SERVICE INFO – INA 0033

Synlig og teknisk endring på venderulle 532 0410 20

Mercedes Citaro, Conecto, Travego

Figur 2: 532 0410 20 - ny utforming

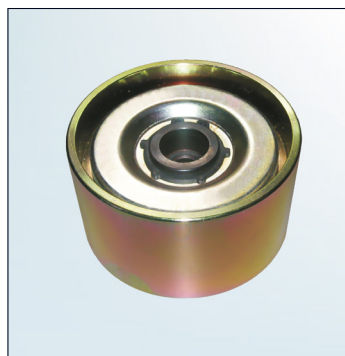
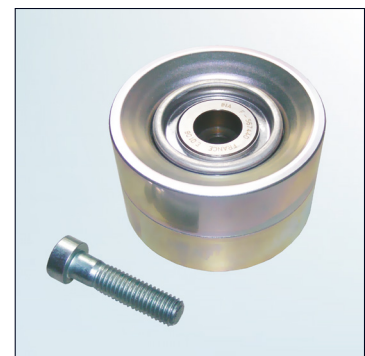
Som en del av den kontinuerlige utviklingen av våre produkter, har det blitt gjort endringer til venderullen, art. nr. 532 0410 20. Denne serviceinformasjonen viser de synlige egenskapene til den tidligere utformingen og den nye utformingen.

Bortsett fra den annen produksjonsmetode og den 4 mm bredere rullen, er den nye rullen lettere (657 g sammenlignet med 966 g for den gamle rullen).

Den nye versjonen leveres også med en M10x40 bolt (se bilde 2). Dette erstatter M10x35 festebolten som den gamle rullen (se bilde 1) var festet med
